Westdijk Bunschoten/Spakenburg: Toepassing Thermische Gereinigde Grond (TGG)

Rapportage bodemsituatie in relatie tot artikel 13-wet
bodembeschermingRapportage bodemsituatie

Klant: Waterschap Vallei en Veluwe

Versie: 0.1/Concept

Figuur 2.1: Schematisatie profiel dijklichaam

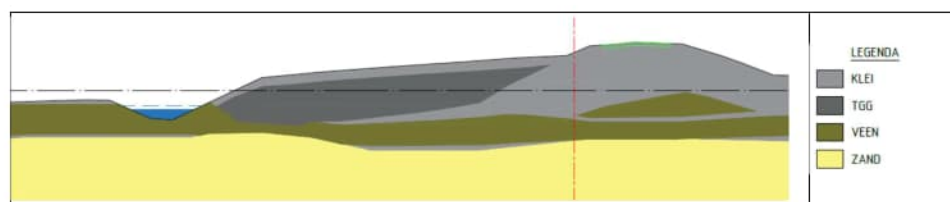
Commented []: Door de fijne fractie? Met 30 en 70 % zou dit juist goed moeten zijn
